三島駅南口周辺開発 地下水対策検討委員会

第8回委員会

-三島駅南口東街区市街地再開発 事業の進捗状況等について-

令和5年3月22日(水)

図：地下水モニタリング井戸候補地点

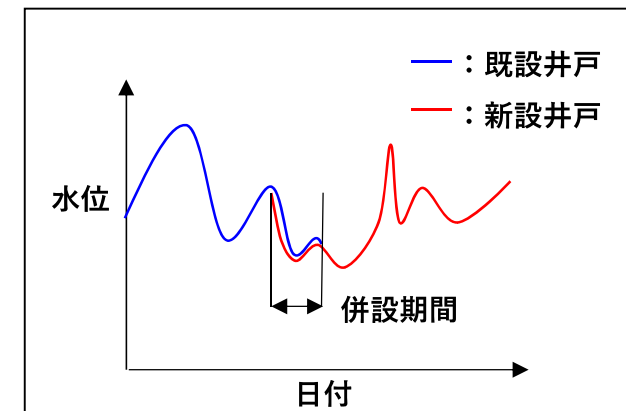
- ・ 工事前～工事後のモニタリング計画
- ・ 工事前の調査結果等を踏まえて、**詳細なモニタリング計画を確認**

- ・ モニタリング井戸候補地点は下図のとおり検討中（地下水の流れの上流・下流に設置）
- ・ 既設のモニタリング井戸がなくなるため、既設・新設の併設期間を設けることを検討
- ・ 調査項目（予定）：水位、pH、濁度、水温、電気伝導率

図：親杭横矢板壁イメージ(事業者提案書より)

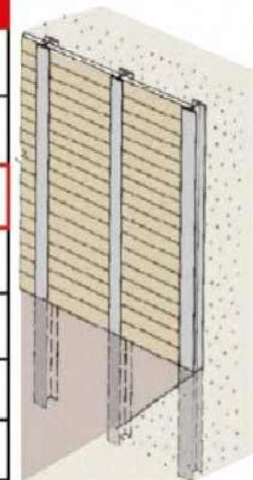
- 地下の掘削に際し、親杭横矢板壁を採用予定
- 工事中的影響の程度は、地下水位・掘削深さ・親杭横矢板壁深さに関係することになるため、**工事前の調査結果等を踏まえて深さを確認**

- 山留め工法として親杭横矢板壁を採用予定であるが、今後の地盤調査結果や施工業者(未決定)からの提案を受け、工法について決定

- 親杭の先端深度は、**既往最高地下水水位に近くなるが、完全に地下水を遮断する工法ではないことから、地下水の流れに対する影響はほとんどないと判断**
- 詳細な施工計画を作成した段階で本委員会に報告予定

図：親杭横矢板計画（事業者提案書に加筆）

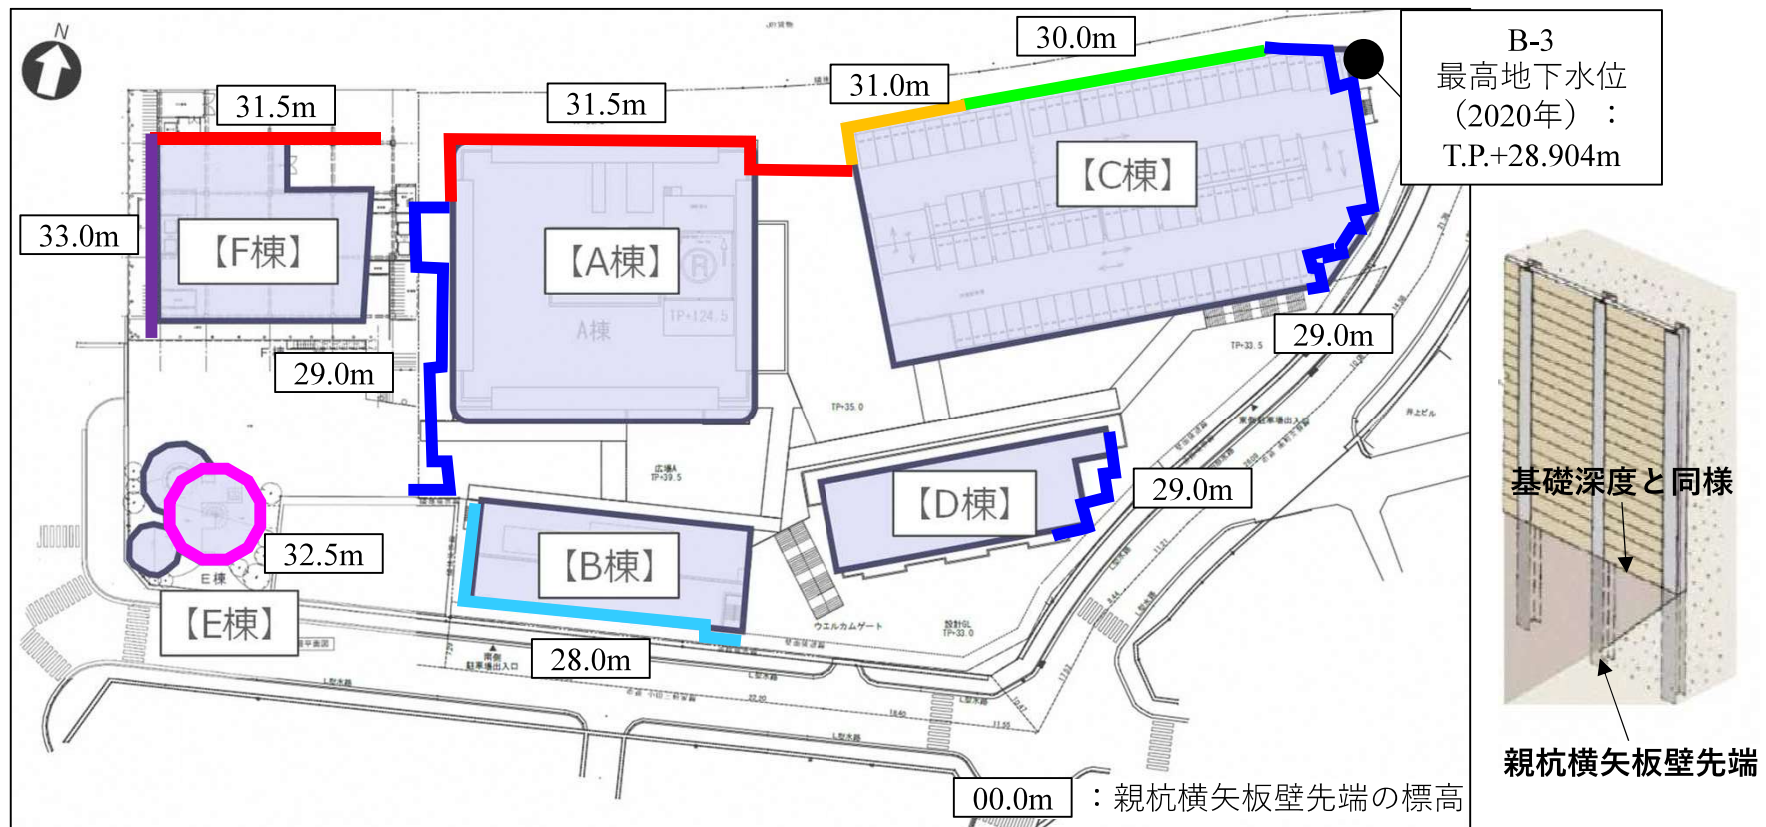
- 建物各棟の親杭横矢板壁の深度の違いにより、地下水面までの距離が相違
- 2020年の最高地下水位※¹と親杭横矢板壁の先端の差※²（A棟:0.1~2.6m、B棟:-0.9m、C棟:0.1~2.1m、D棟:0.1m、E棟:約3.6m、F棟:約2.6~4.1m）を確認

図：設置する通水口のイメージ（事業者提案書に加筆）

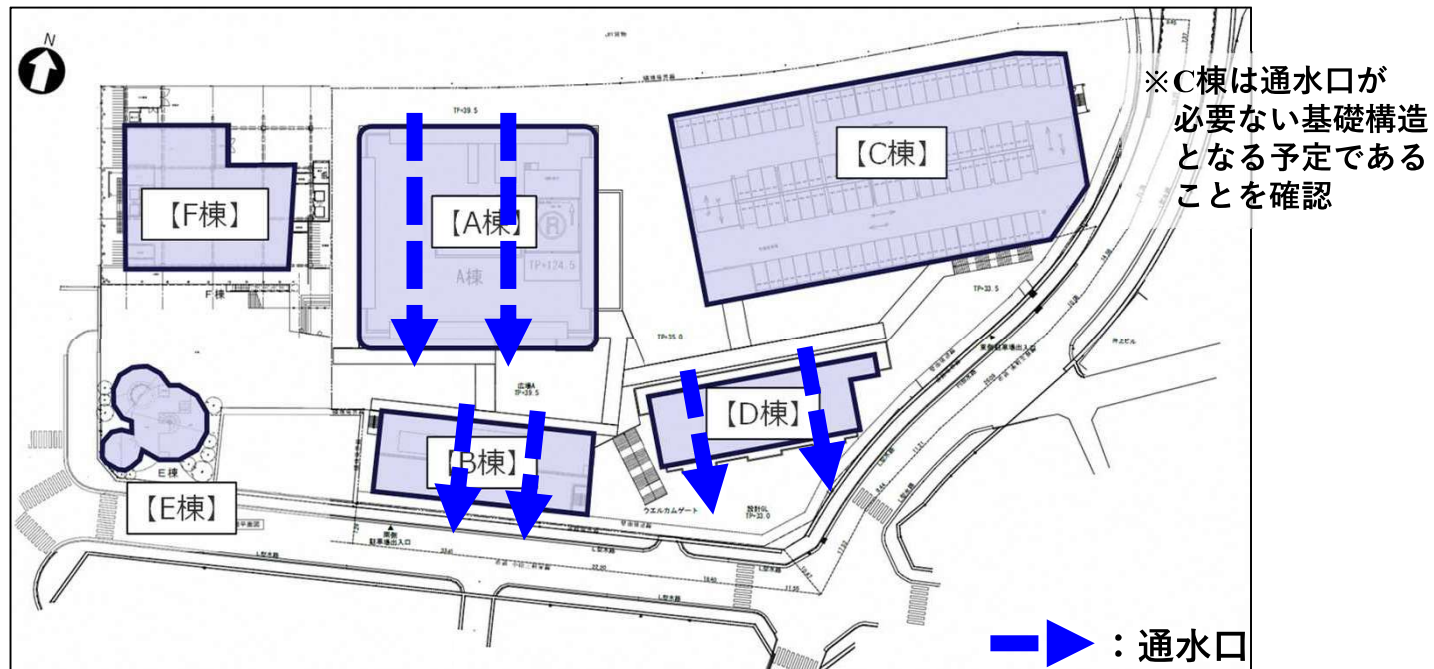
- 想定外の水位上昇時にも地下水の流れを分断しないように、A棟、B棟（旧BC棟）、**追加でD棟に通水口**を設置予定
- **追加の地盤調査等を踏まえて、通水口の構造(設置間隔を含む)を確認**

- 提案時の考えのとおり、万が一の地下水位上昇に備え、通水口の設置を計画
- 建物形状に沿って南北方向に連なる通水口を各建物に**2箇所程度**想定（下図参照）
- 通水口の形状や位置については施設規模を踏まえ今後検討

図：新築建物立面図

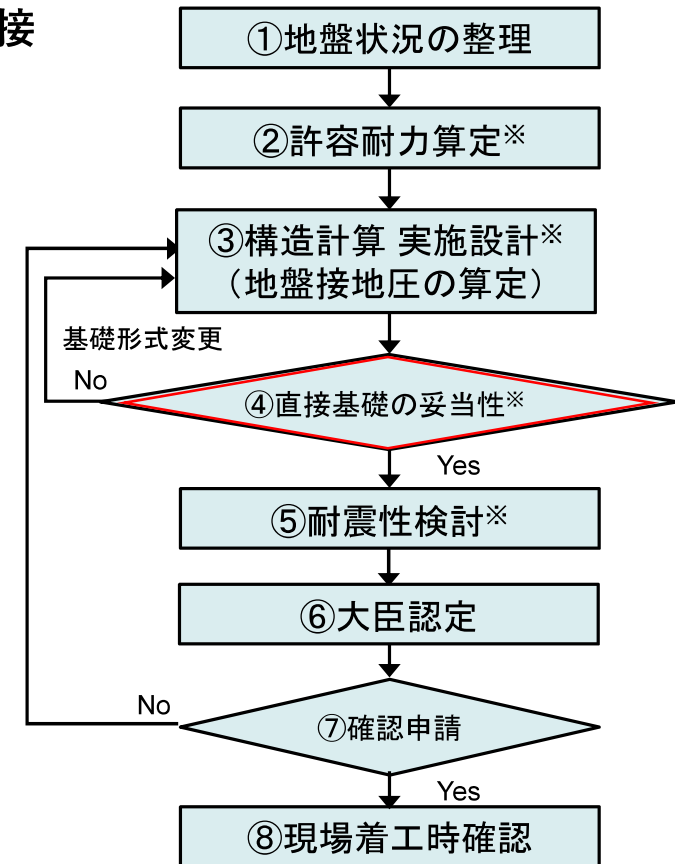
【玄武岩溶岩を基礎とする場合の妥当性】

- 孔質部の玄武岩質溶岩強度 ($10,000\text{kN/m}^2$) は、概略接地圧 (450kN/m^2) より大きい。

⇒ 新築建物の接地圧は、玄武岩溶岩強度より小さいことを確認した。

図：新築建物立面図

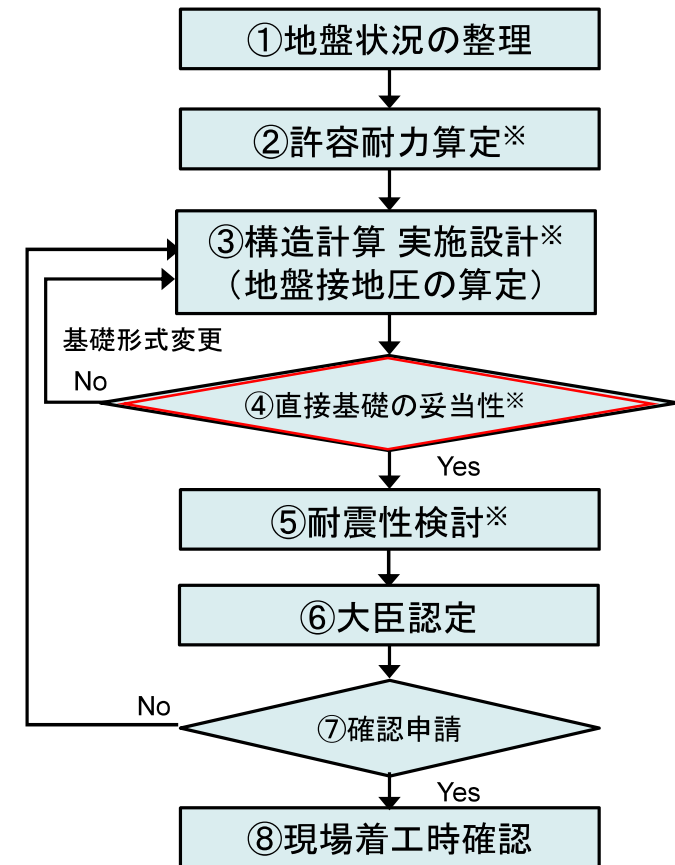
【洪積第1粘性土層の検討】

- 洪積第1粘性土層の地盤耐力（ 557.7kN/m^2 ）は、概略接地圧（ 505.6kN/m^2 ）より大きい。
- 洪積第1粘性土層の圧密降伏応力（ 824kN/m^2 ）は、概略接地圧（ 505.6kN/m^2 ）より大きい。

⇒ 新築建物と玄武岩溶岩の合計接地圧は、洪積第1粘性土層の地盤耐力と圧密降伏応力より小さいことを確認した。
